Rekapitulace ZBV č. 1 dle Skupin 1, 2, 3, 4, 5

Evidenční číslo a název stavby: „III/25919 Skalsko, rekonstrukce“ Číslo a název SO/PS: SO 101 Komunikace Číslo a název rozpočtu: SO 101 Komunikace								ZMĚNA SOUPISU PRACÍ (SO/PS) 1 Skupina Změn: 3					
Poř. č. pol.	Kód položky	Název položky	m.j.	Množství ve Smlouvě	Množství ve Změně	Množství rozdílu	Cena za m.j. v Kč	Cena celkem ve Smlouvě v Kč	Změny záporné v Kč	Změny kladné v Kč	Cena celkem ve Změně v Kč	Rozdíl cen celkem v Kč	Podíl cen celkem v %
8	132301102	Hloubení rýh š do 600 mm v hornině tř. 4 objemu přes 100 m3	M3	269,600	218,000	-51,600	597,00	160 951,20	-30 805,20	0,00	130 146,00	-30 805,20	-19,14%
9	132301109	Příplatek za lepivost k hloubení rýh š do 600 mm v hornině tř. 4	M3	134,800	109,000	-25,800	225,00	30 330,00	-5 805,00	0,00	24 525,00	-5 805,00	-19,14%
19	211531112	Výplň odvodňovacích žeber nebo trativodů kamenivem hrubým drceným frakce 16 až 32 mm	M3	242,640	196,200	-46,440	773,00	187 560,72	-35 898,12	0,00	151 662,60	-35 898,12	-19,14%

Název a evidenční číslo Stavby: „III/25919 Skalsko, rekonstrukce“

Příloha č. 16.1 Situace PDPS

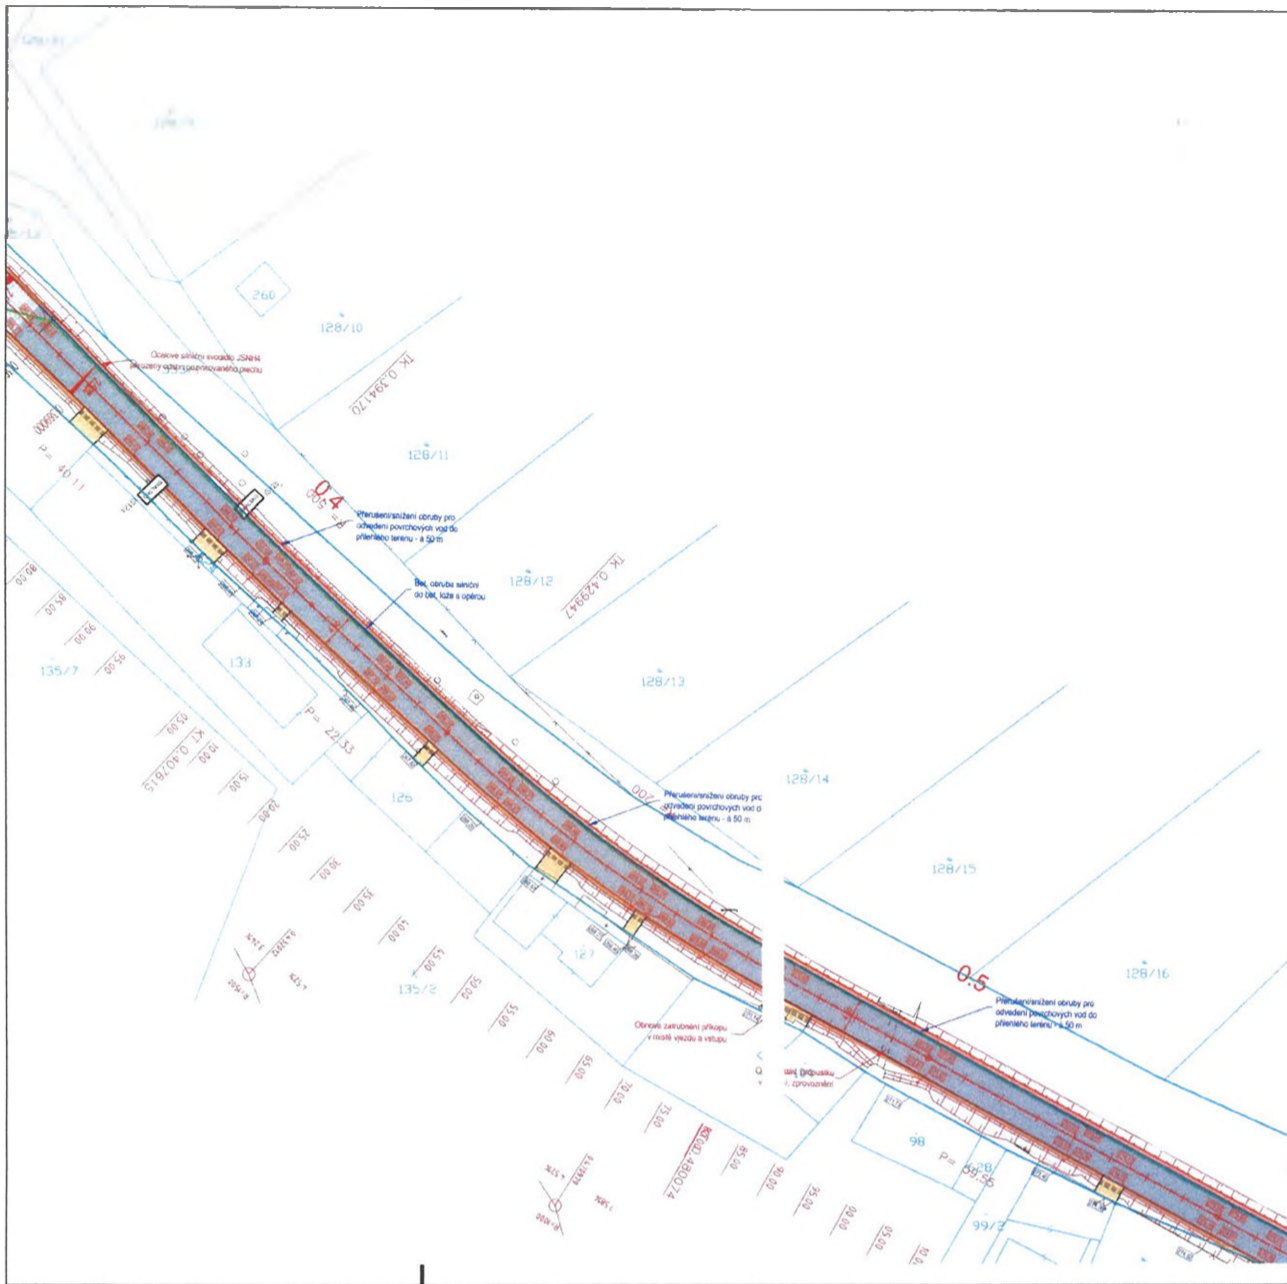
Popis situace:

Výřez části situace PDPS místa umístění měněných položek původního soupisu prací.
